委員意見

○配慮書（9）ページ

図 12 定格出力とA特性音響パワーレベルの関係

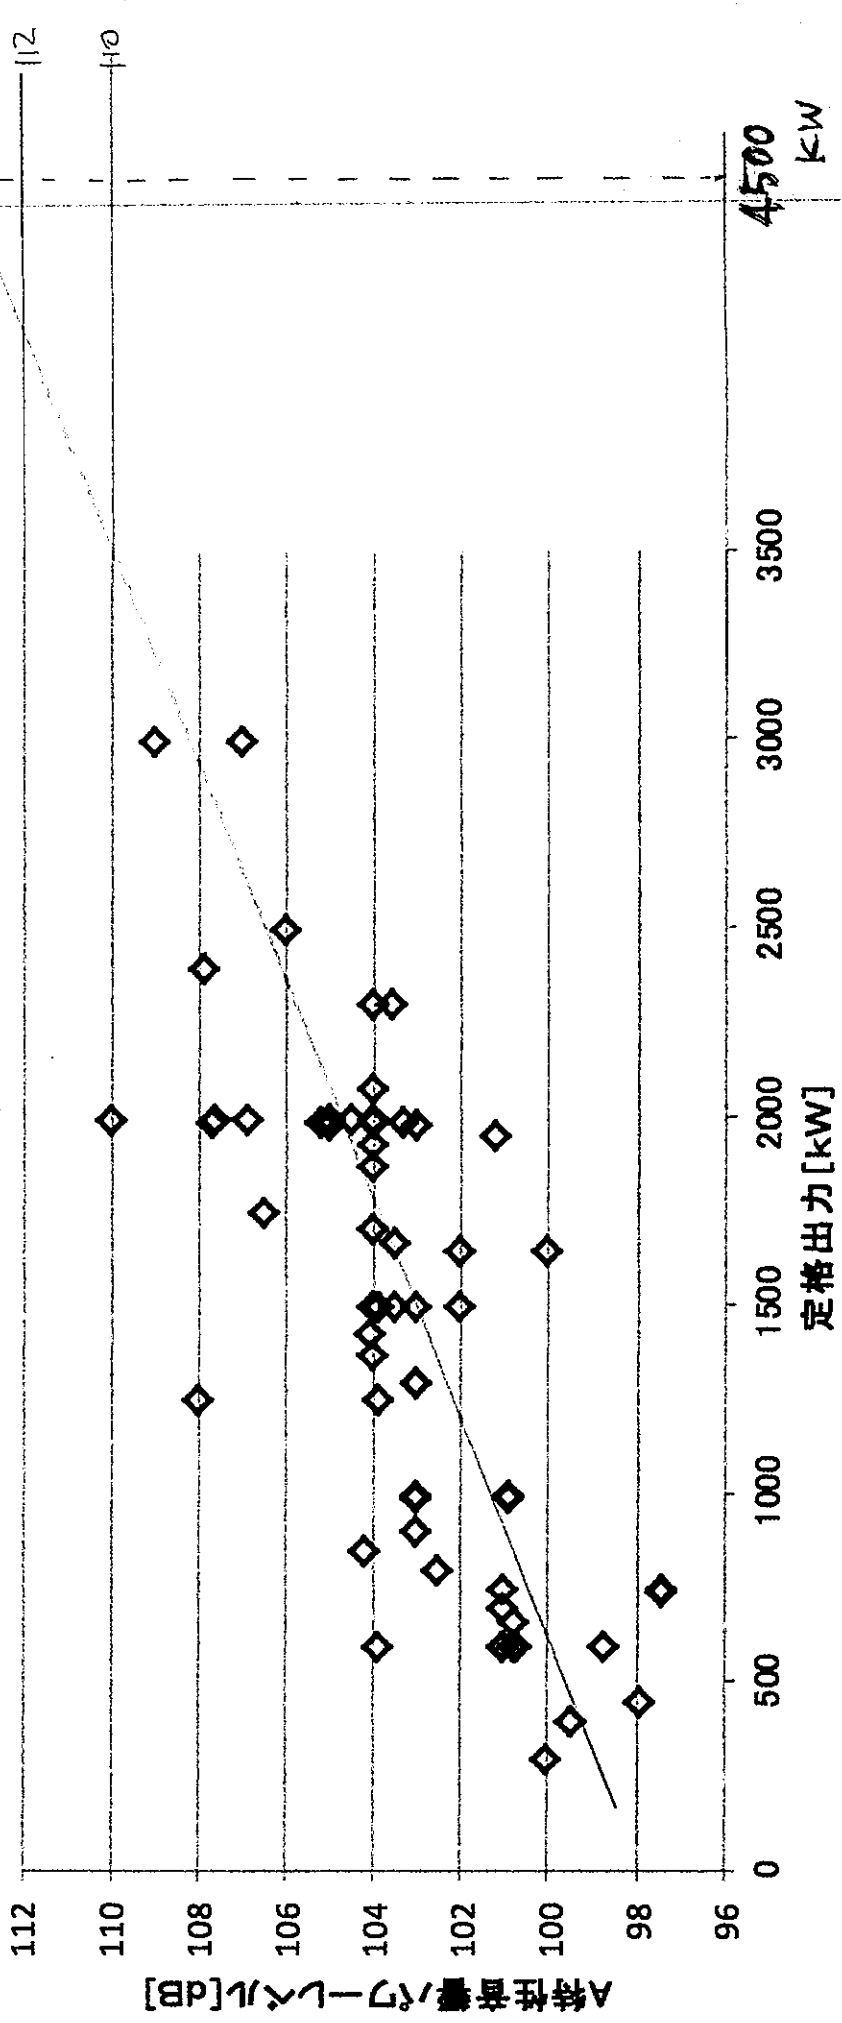
- 「風力発電施設に係る環境影響評価の基本的考え方に関する検討会報告書（資料編）」では、確かに風力発電設備から「300m 以上 400m 未満」の距離で最も苦情等の件数が多い（8件）と記載しているが、「500m 以上 600m 未満」（4件）、「700m 以上 800m 未満」（4件）とのことであり、データを見る限り、離隔距離を 500m と判断していること自体に疑問がある。
- また、今回使用するとした 4,500kW の風力発電施設については、音響パワーレベルが示されていないが、この値は騒音被害予測に不可欠である。そこで、「風力発電施設から発生する騒音等への対応について」（平成 28 年 11 月 風力発電施設から発生する騒音等の評価手法に関する検討会（環境省））の図 1 2 から線形回帰により推測した。この結果、音響パワーレベルは約 113 dB 程度となり、2000kW 機の音響パワーレベルを 105 dB 程度（中央値）とすると約 8 dB 増加することとなる。この分の距離減衰を加えるべきで、単純に計算すると、2000kW 機の約 2.5 倍の離隔距離を要することとなる。
- これらを考慮すれば、離隔距離については再考の必要があり、配慮書記載の風力発電機の設置予定範囲の見直しが必要ではないか。
- なお、今後、具体的な設置場所を検討するにあたっては、設置予定の風力発電施設のパワーレベルを明らかにした上で、周辺の状況も十分考慮すべきと考える。
